改善箇所説明図①

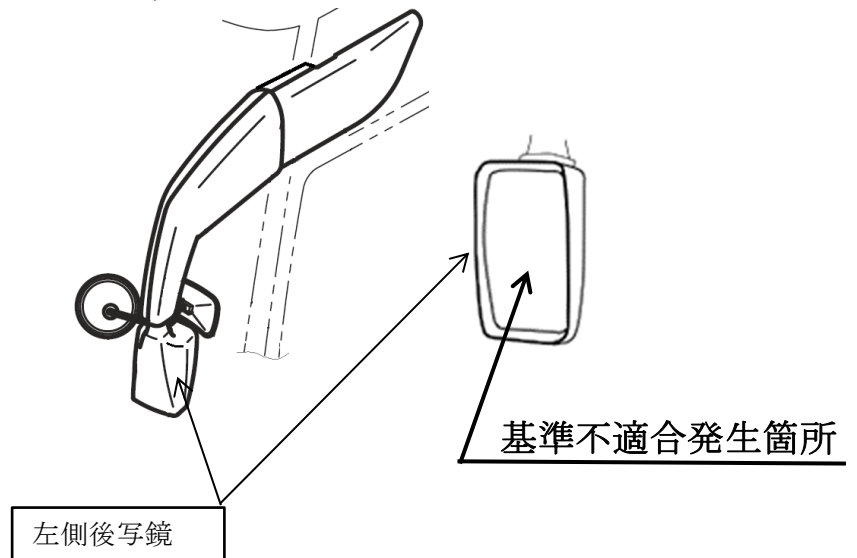
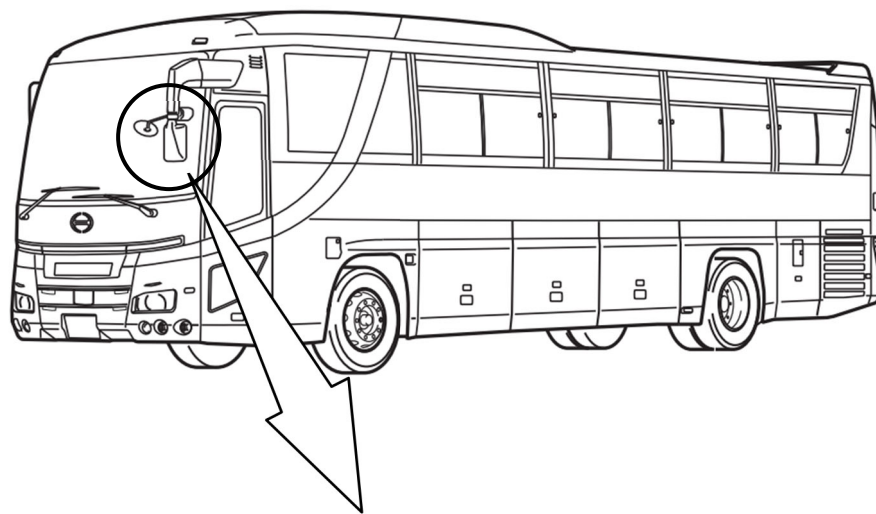
後写鏡において、設計寸法が不適切なため、左側後写鏡の鏡面曲率半径が小さいものがある。
そのため、ワンマンバスの構造要件に適合しないおそれがある。

全車両、当該後写鏡を対策品に交換する。

識別：改善済車両には運転者席左側ドア開口部のシリアルナンバープレートの上側中央に黒色ペイントを塗布する。

改善箇所説明図②

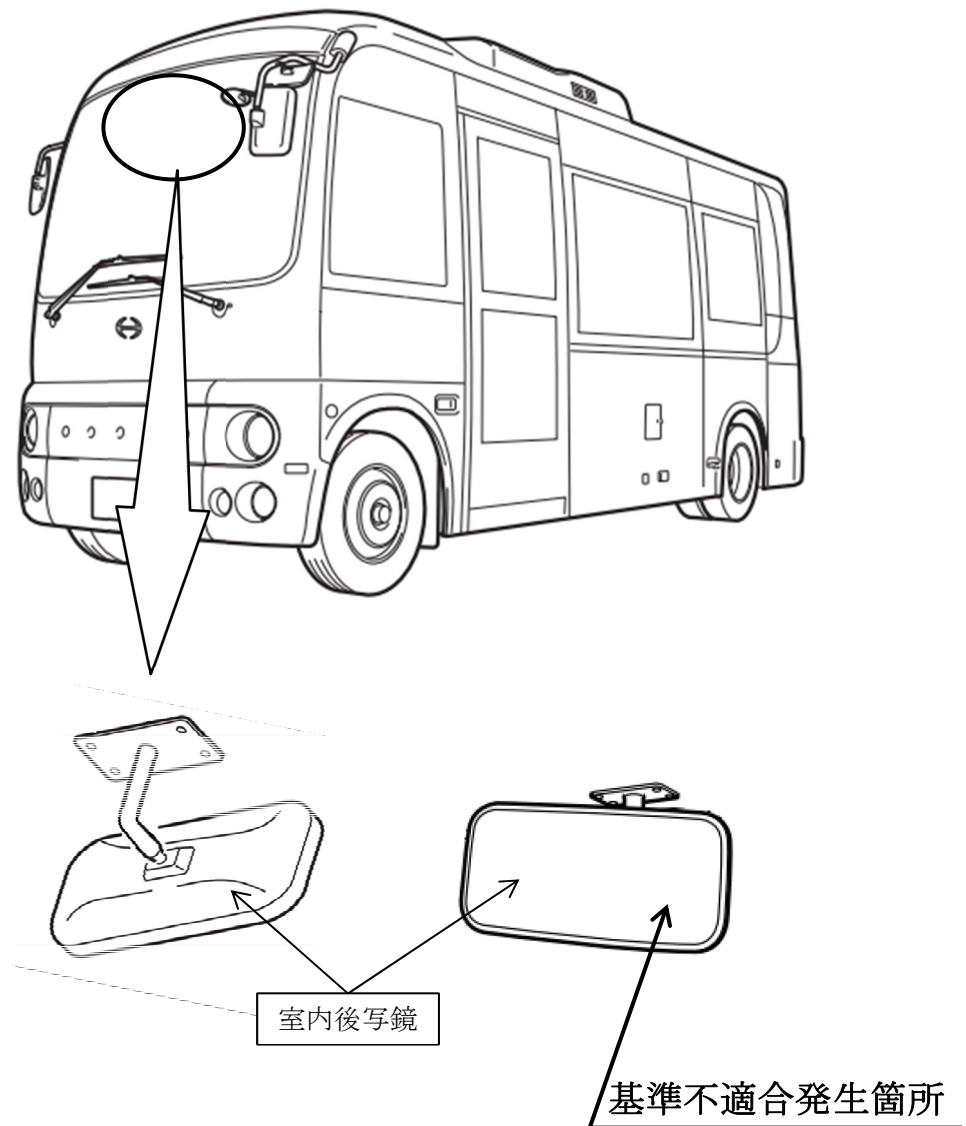
後写鏡において、設計寸法が不適切なため、室内後写鏡（凸面鏡）の鏡面幅が小さいものがある。
そのため、ワンマンバスの構造要件に適合しないおそれがある。

全車両、当該後写鏡を対策品に交換する。

識別：改善済車両には運転者席左側ドア開口部のシリアルナンバープレートの上側中央に黒色ペイントを塗布する。
